## Dodatek č. 2

1. Smluvní strany uzavřely dne 11. 8. 2020 na základě výsledku zadávacího řízení veřejné zakázky „Transformace ÚSP pro mládež Kvasiny – výstavba v lokalitě Třebechovice pod Orebem – stavební práce,“ uveřejněné ve věstníku veřejných zakázek pod číslem Z2020-010234, smlouvu o dílo (tato smlouva ve znění pozdějších změn souhrnně jako „smlouva o dílo“).

ZMĚNOVÝ LIST		číslo ZL: 05
Název projektu:	Záměr výstavby zařízení pro zdravotně postižené v Třebechovicích p. Orebem	
Zhotovitel:	VALC, s.r.o., Pražská třída 13/84, Hradec Králové	
Objednatel:	Královehradecký kraj, Pivovarské náměstí 1245, Hradec Králové	
Změnový list vystavil:		
Datum:	22.03.2021	
<b>Předmět změny:</b> Změna umístění stahovacích schodů do kce stropu <b>Popis a zdůvodnění změny:</b> Z důvodu různých tvarů jednotlivých vazníků střešní konstrukce a jejich umístění dle statického výpočtu je nutné přesunout otvory v konstrukci stropu pro umístění stahovacích schodů. DOZP A z m.č.111 do m.č.101, DOZP B z m.č.211 do m.č.212. Touto změnou nedojde k navýšení ani snížení ceny.		
<b>Přílohy změnového listu:</b> výkres změny umístění DOZP A a DOZP B		
Cena méněprací bez DPH:	Cena víceprací bez DPH:	
0,00 Kč	0,00

pos. : **DA1**

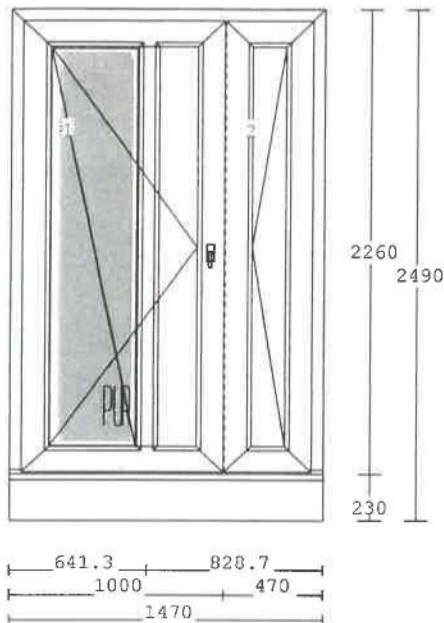
VCHODOVÉ DVEŘE OTVÍRAVÉ VEN => **NÁKRES ZVENKU!**

**Průchozí šířka dveří:** - hlavní křídlo **868mm**  
- obě křídla **1 286mm**

- dvoukřídlé ven otvíravé vchodové dveře bez pevného svislého sloupku
- 1 – hlavní ven otvíravé levé křídlo + 2 – vedlejší ven otvíravé pravé křídlo
- ve spodní části **dveří** je na rámu uložen rozšiřovací PVC profil výšky 30mm + tepelně izolační purenitový profil výšky 200mm
- $U_d = 0,94 \text{ W/m}^2\text{K}$

pos. : DB1

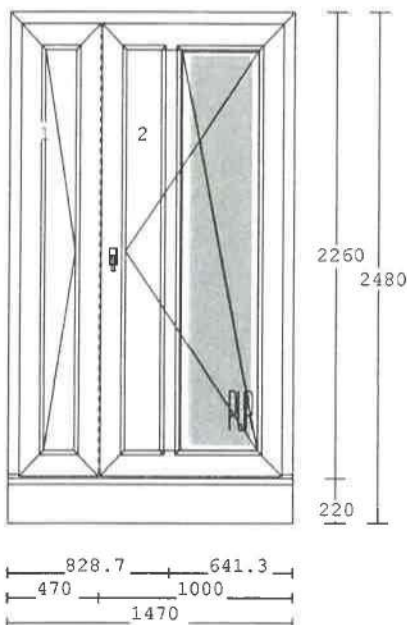
VCHODOVÉ DVEŘE OTVÍRAVÉ VEN => NÁKRES ZVENKU!

**Průchozí šířka dveří:** - hlavní křídlo **868mm**  
- obě křídla **1 286mm**

- dvoukřídle ven otvíravé vchodové dveře bez pevného svislého sloupku
- 1 – vedlejší ven otvíravé levé křídlo + 2 – hlavní ven otvíravé pravé křídlo
- ve spodní části **dveří** je na rámu uložen rozšiřovací PVC profil výšky 30mm + tepelně izolační purenitový profil výšky 190mm
- $U_d = 0,94 \text{ W/m}^2\text{K}$

pos.: OA1

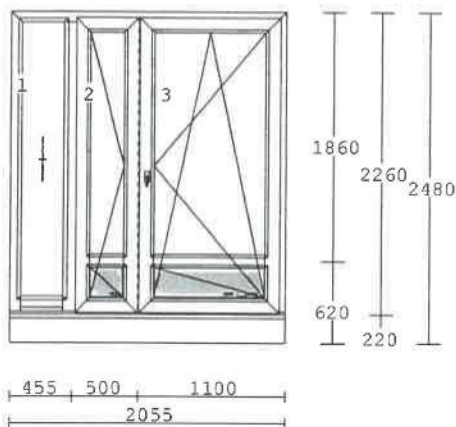
**Průchozí šířka dveří:** - hlavní křídlo **982mm**  
- obě křídla **1 460mm**

- dvoukřídle dovnitř otvíravé balkonové dveře bez pevného svislého sloupku mezi křídli a s pevným svislým sloupkem, který odděluje boční fix
- balkonové dveře s hliníkovým prahem / fix bude s okopem
- 1 – fix pevně zasklený do rámu + 2 – vedlejší otvíravé levé křídlo + 3 – hlavní otvíravě-sklopné pravé křídlo
- ve spodní části je na rámu uložen rozšiřovací PVC profil výšky 30mm + tepelně izolační purenitový profil výšky 190mm
- $U_w = 0,80 \text{ W/m}^2 \cdot \text{K}$

pos. : **OA1A**

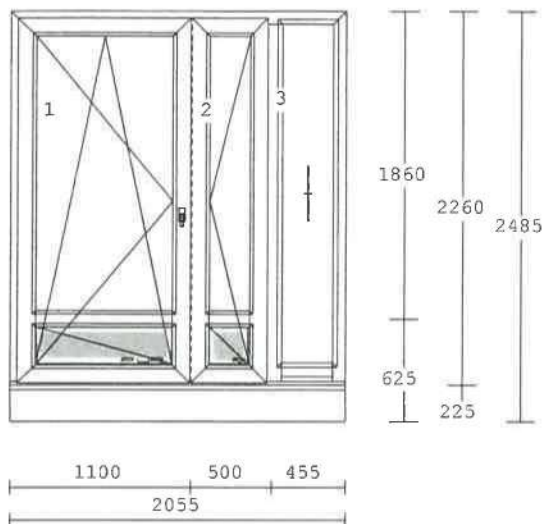
**Průchozí šířka dveří:** - hlavní křídlo **982mm**  
- obě křídla **1 460mm**

- dvoukřídle dovnitř otvíravé balkonové dveře bez pevného svislého sloupku mezi křídly a s pevným svislým sloupkem, který odděluje boční fix
- balkonové dveře s hliníkovým prahem / fix bude s okopem
- 1 – hlavní otvíravě-sklopné levé křídlo + 2 – vedlejší otvíravé pravé křídlo + 3 – fix pevně zasklený do rámu
- ve spodní části je na rámu uložen rozšiřovací PVC profil výšky 30mm + tepelně izolační purenitový profil výšky 195mm
- $U_w = 0,80 \text{ W/m}^2\text{K}$

pos.: OB1

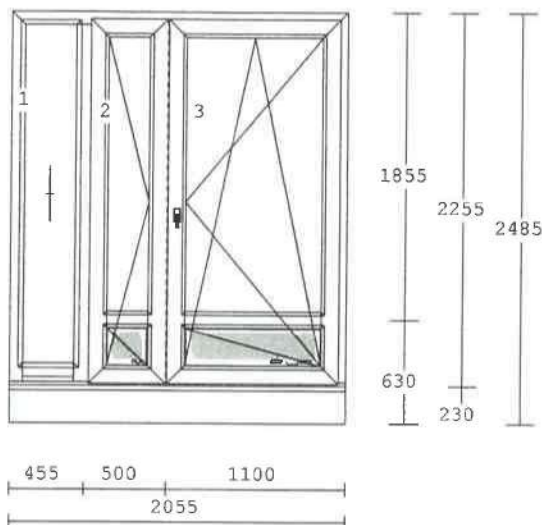
**Průchozí šířka dveří:** - hlavní křídlo **982mm**  
- obě křídla **1 460mm**

- dvoukřídle dovnitř otvíravé balkonové dveře bez pevného svislého sloupku mezi křídly a s pevným svislým sloupkem, který odděluje boční fix
- balkonové dveře s hliníkovým prahem / fix bude s okopem
- 1 – fix pevně zasklený do rámu + 2 – vedlejší otvíravé levé křídlo + 3 – hlavní otvíravě-sklopné pravé křídlo
- ve spodní části je na rámu uložen rozšiřovací PVC profil výšky 30mm + tepelně izolační purenitový profil výšky 190mm
- $U_w = 0,80 \text{ W/m}^2\text{K}$

pos. : OB1'

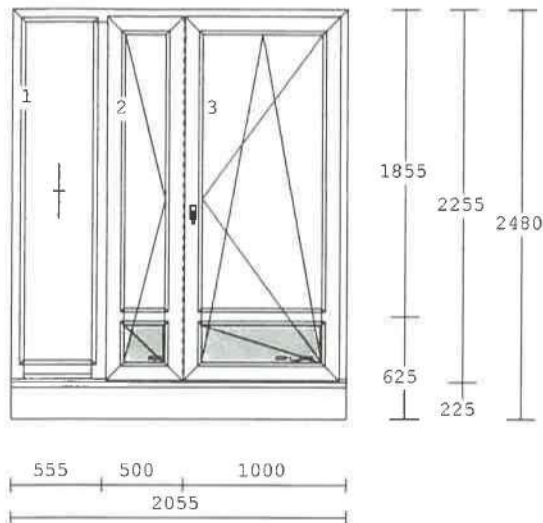
**Průchozí šířka dveří:** - hlavní křídlo 982mm  
- obě křídla 1 460mm

- dvoukřídle dovnitř otvíravé balkonové dveře bez pevného svislého sloupku mezi křídly a s pevným svislým sloupkem, který odděluje boční fix
- balkonové dveře s hliníkovým prahem / fix bude s okopem
- 1 – fix pevně zasklený do rámu + 2 – vedlejší otvíravé levé křídlo + 3 – hlavní otvíravě-sklopné pravé křídlo
- ve spodní části je na rámu uložen rozšiřovací PVC profil výšky 30mm + tepelně izolační purenitový profil výšky 195mm
- $U_w = 0,80 \text{ W/m}^2\text{K}$

pos.: OB1A

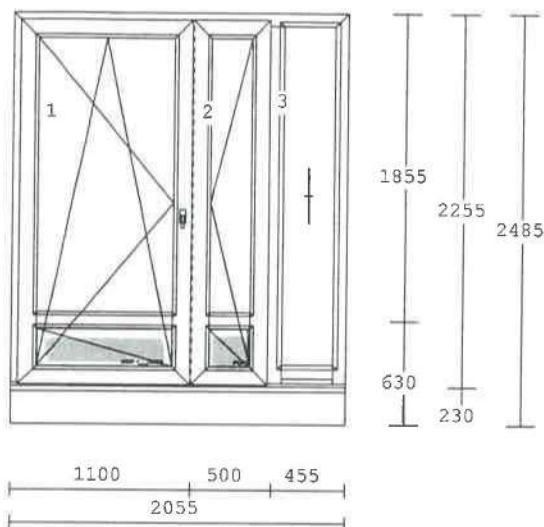
**Průchozí šířka dveří:** - hlavní křídlo 982mm  
- obě křídla 1 460mm

- dvoukřídle dovnitř otvíravé balkonové dveře bez pevného svislého sloupku mezi křídly a s pevným svislým sloupkem, který odděluje boční fix
- balkonové dveře s hliníkovým prahem / fix bude s okopem
- 1 – hlavní otvíravě-sklopné levé křídlo + 2 – vedlejší otvíravé pravé křídlo + 3 – fix pevně zasklený do rámu
- ve spodní části je na rámu uložen rozšiřovací PVC profil výšky 30mm + tepelně izolační purenitový profil výšky 190mm
- $U_w = 0,80 \text{ W/m}^2\text{K}$

pos. : **OB1A'**

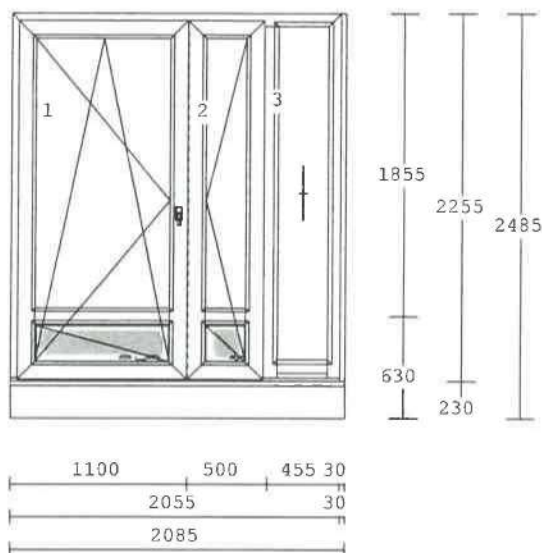
**Průchozí šířka dveří:** - hlavní křídlo **982mm**  
- obě křídla **1 460mm**

- dvoukřídle dovnitř otvíravé balkonové dveře bez pevného svislého sloupku mezi křídly a s pevným svislým sloupkem, který odděluje boční fix
- balkonové dveře s hliníkovým prahem / fix bude s okopem
- 1 – hlavní otvíravě-sklopné levé křídlo + 2 – vedlejší otvíravé pravé křídlo + 3 – fix pevně zasklený do rámu
- ve spodní části je na rámu uložen rozšiřovací PVC profil výšky 30mm + tepelně izolační purenitový profil výšky 190mm
- v pravé části je na rámu uložen rozšiřovací PVC profil šířky 30mm
- $U_w = 0,80 \text{ W/m}^2 \cdot \text{K}$

Pozice	Množství	Popis	Cena / celkem
DA1,	1 ks

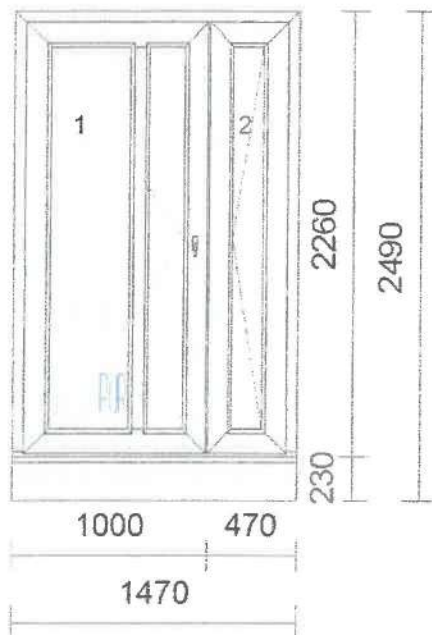
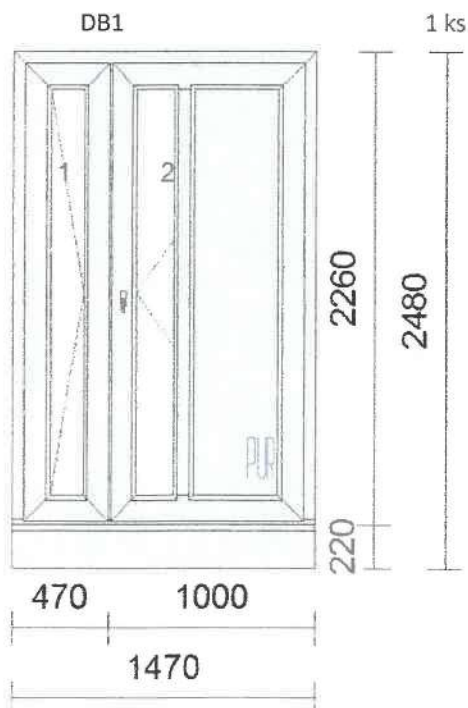
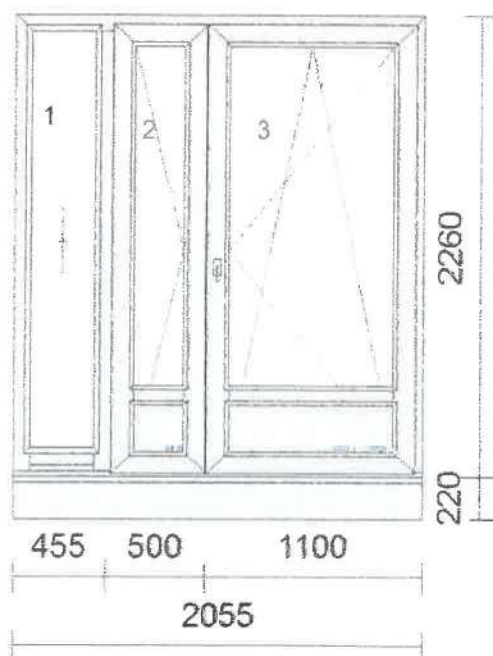
VCHODOVÉ DVEŘE OTVÍRAVÉ VEN!  
 VODOROVNÉ MADLO BUDE OSZAENO VE VÝŠCE 850MM  
 VODOROVNÉ MADLO OSAZENO Z INTERTIÉRU!

**Změny proti původní pozici:**

Vzhled - jiné členění – dopřesněno uživatelem

Otevírání - dvoukřídle dveře – změna průchozí šířky dveří
